HIP:	VP:	WAY project s.r.o. Jindřichův Hradec, Jarošovská 1126/II tel.: 384 321 494, 384 327 505 email: wayproject@wayproject.cz		
Projektant:	Kontroloval: Ing. Pavla Jirků			
Stavebník: Město Třeboň		Č. zakázky:	1070	Paré č.:
Obec: Třeboň		Datum:	06/2020	
Stavba: Chodník v ulici Sportovní v Třeboni		Formát:	A4	
		Měřítko:		
		Stupeň:	DSP, PDPS	
Příloha: Závazná stanoviska, stanoviska, rozhodnutí, vyjádření dotčených orgánů		Číslo arch.: 25/20	Číslo přílohy: E.1

SEZNAM DOKLADŮ

Stanovisko k projektové dokumentaci na akci „Chodník v ulici Sportovní v Třeboni“

HIP :	VP :	
Projektant : Ing. Lubomír Hlom	Kontroloval : Josef Šedivý	Zodp. projektant : Ing. Lubomír Hlom
Stavebník : Město Třeboň	Chodník v ulici Sportovní v Třeboni	
Obec : Třeboň		
Stavba :		
Příloha :	Situační výkres širších vztahů

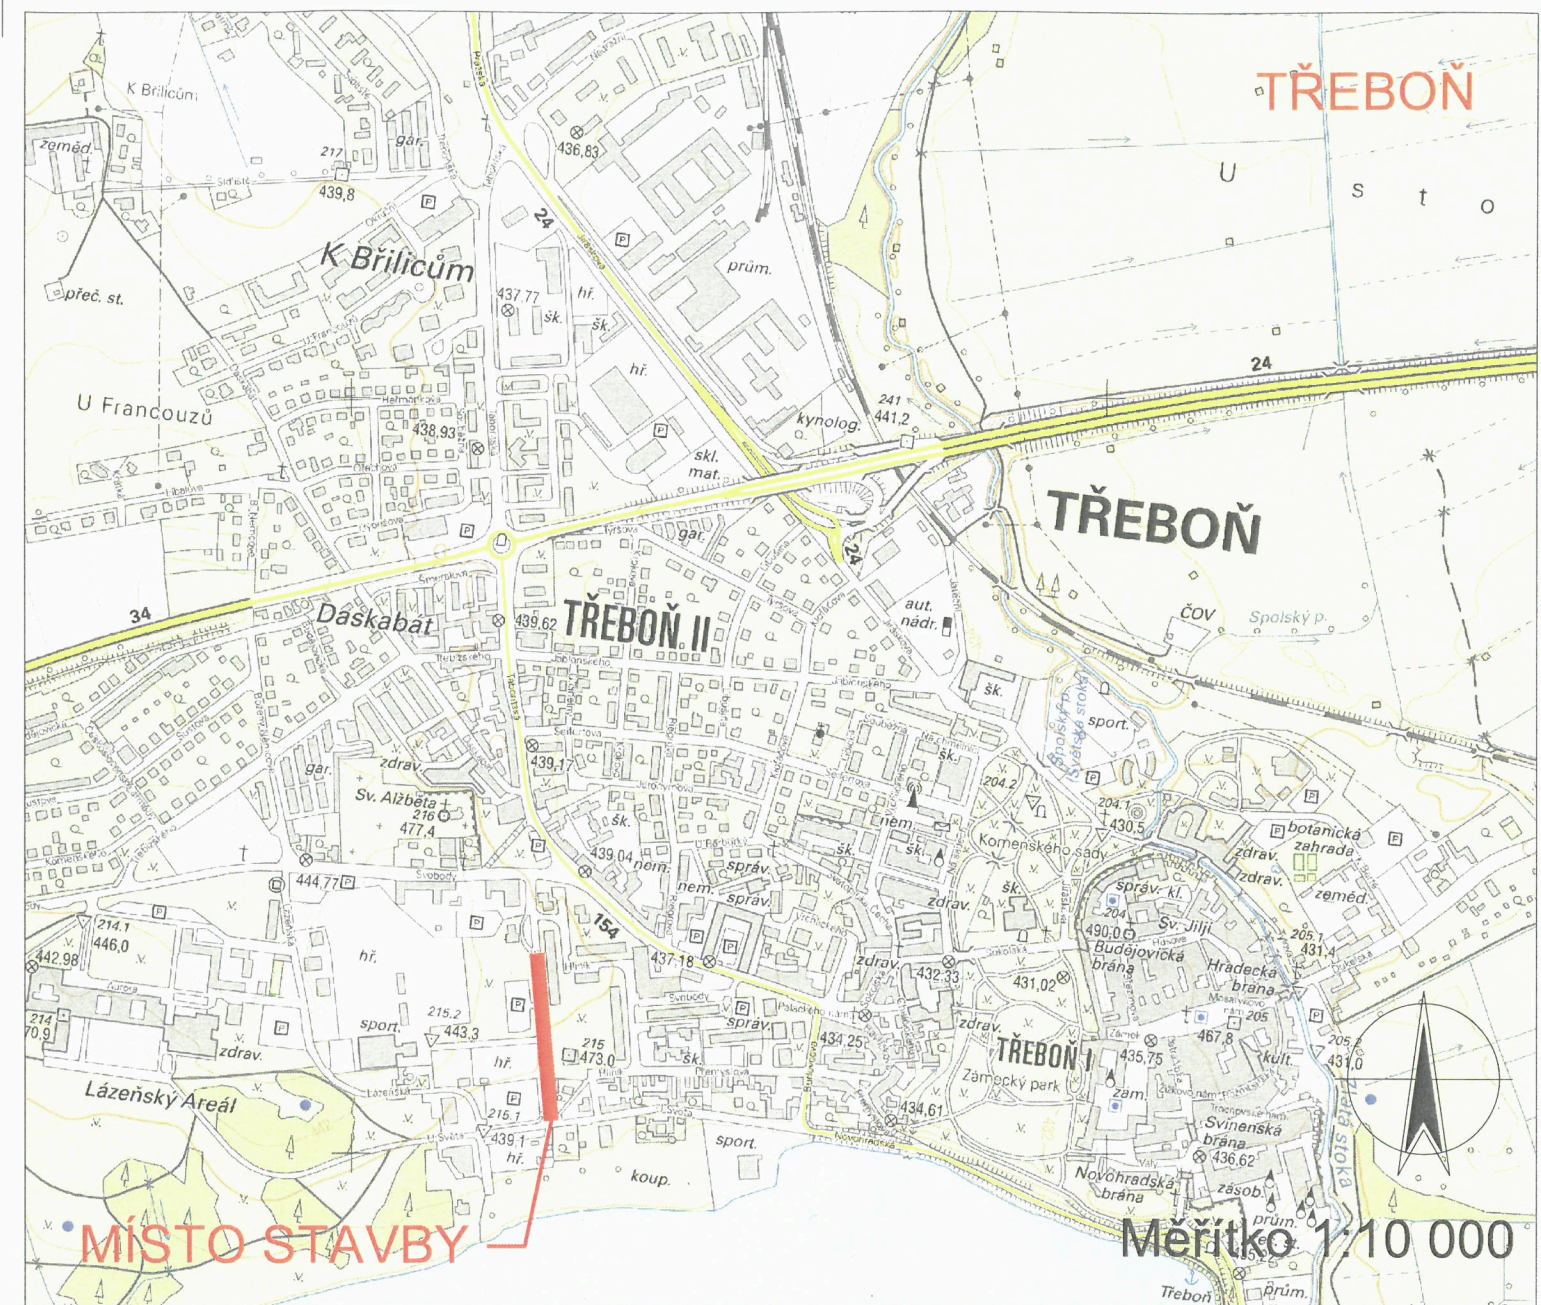
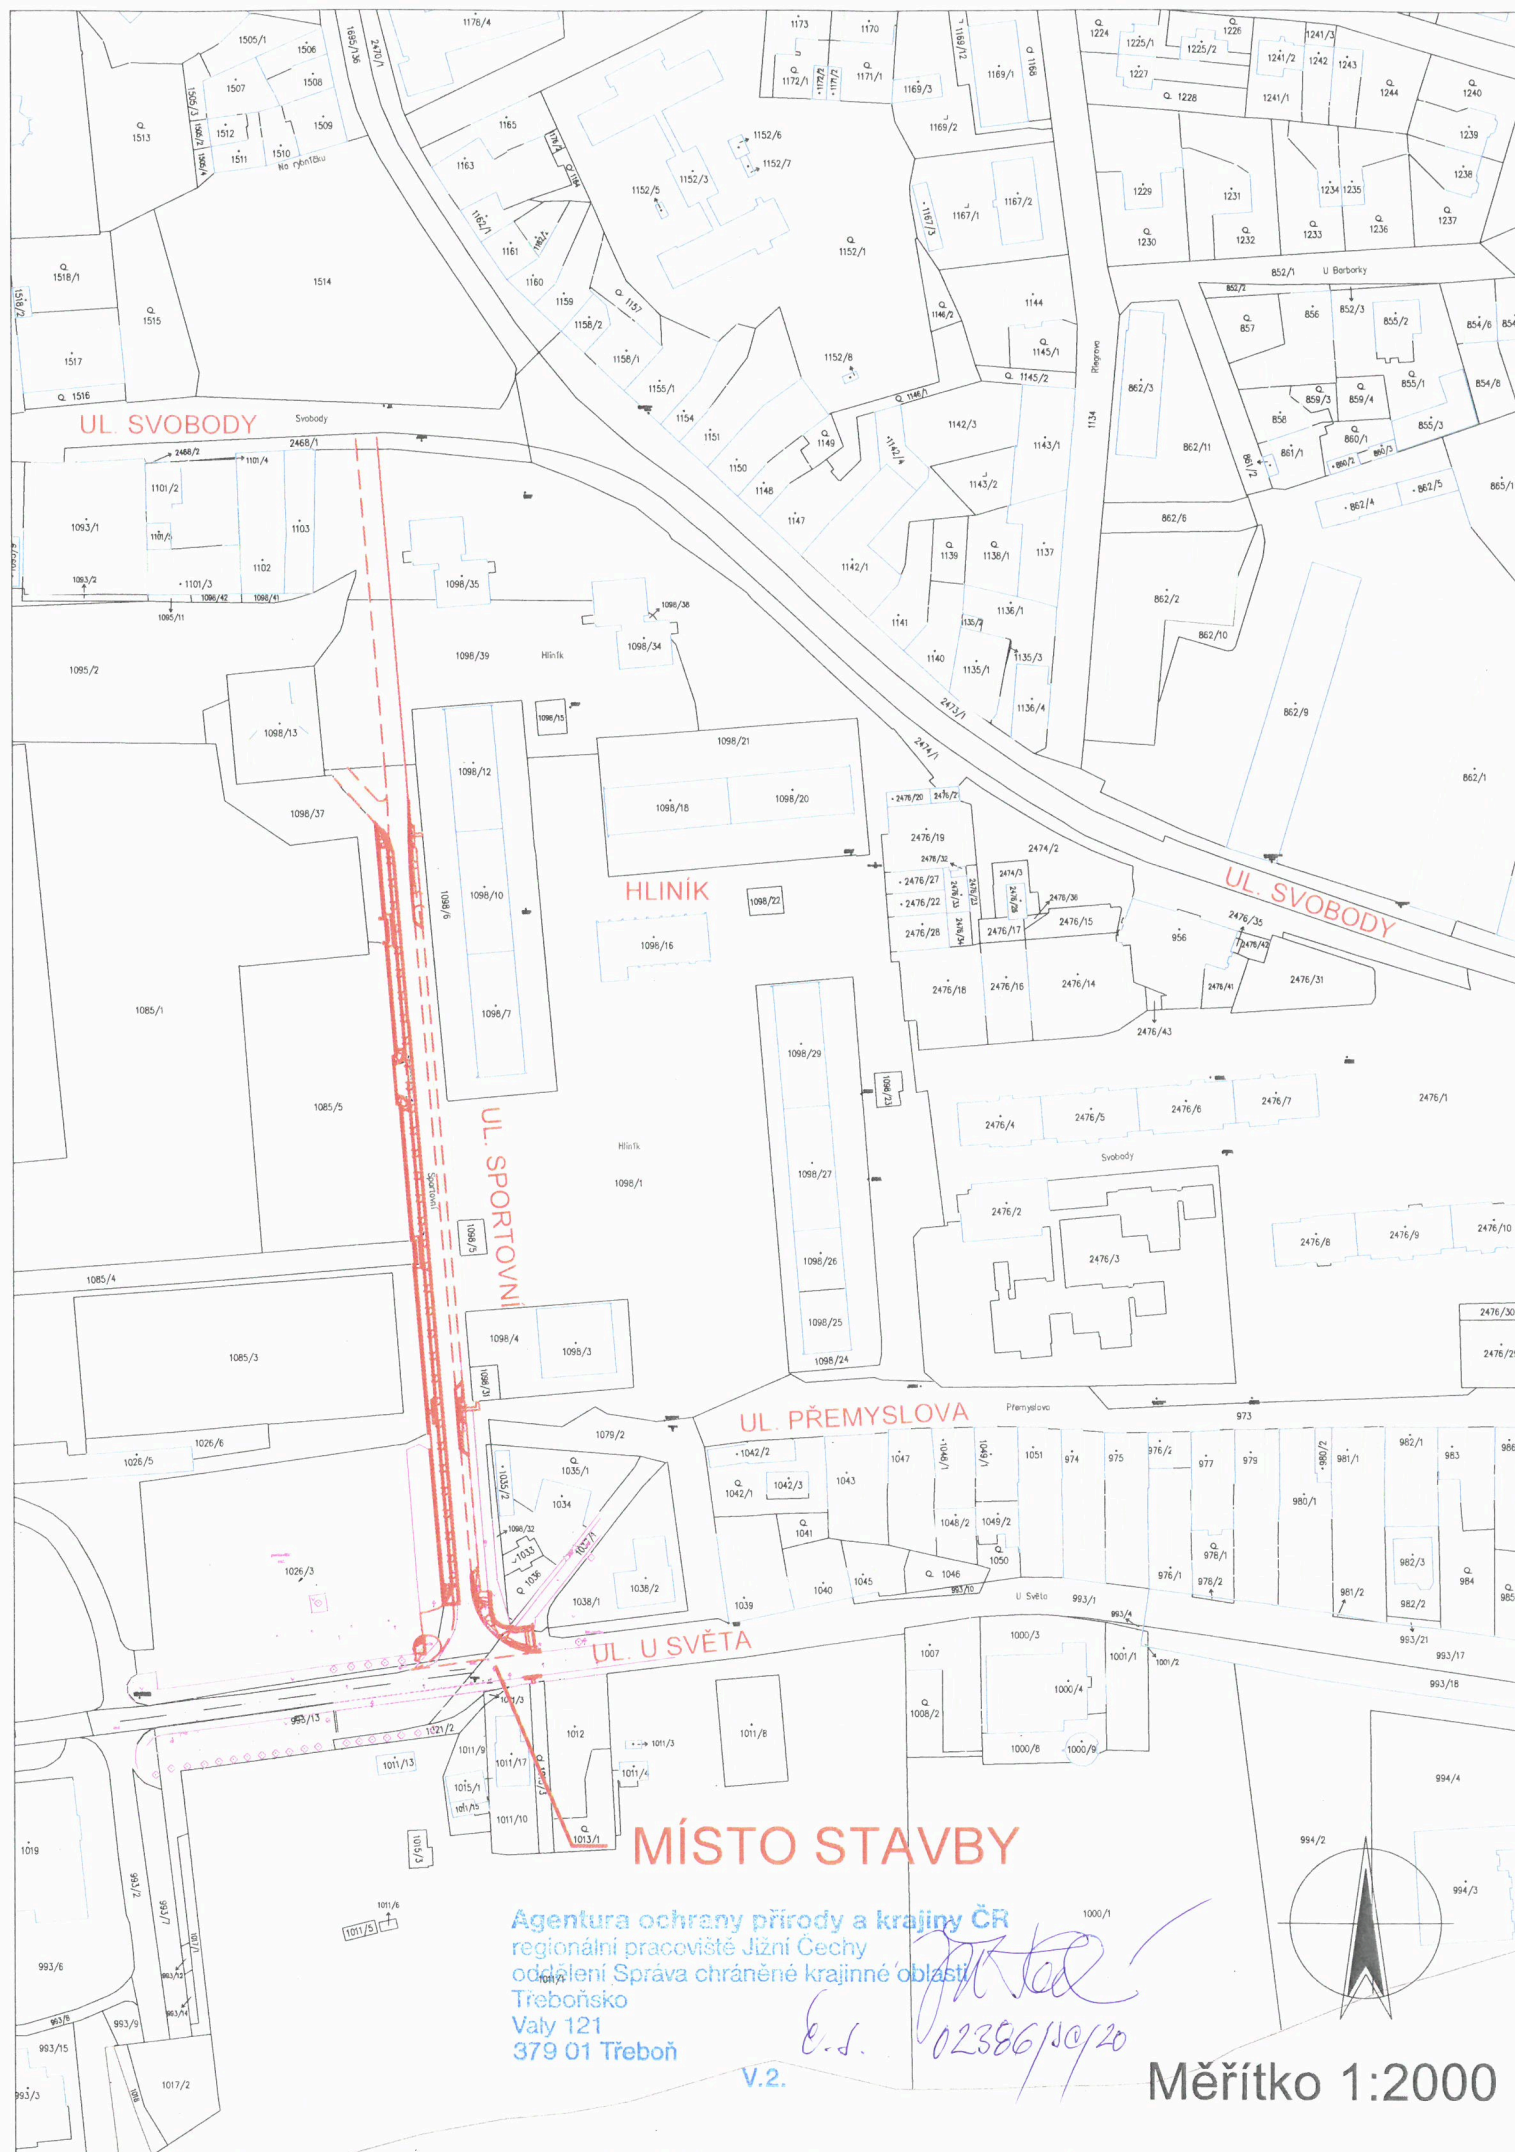
Přílohy: z předložené projektové dokumentace pro vydání stavebního povolení, zpracované v červnu 2020 projekční firmou WAY project s.r.o. (zaslané v digitální podobě: průvodní a souhrnná tech. zpráva, situační výkres širších vztahů, kooordin. situační výkres 1:250, tech. zpráva, situace pozemní komunikace 1:250, vzorové příčné řezy), byla otiskem razítka Agentury označena pouze zmenšená kopie situačního výkresu širších vztahů C.2.
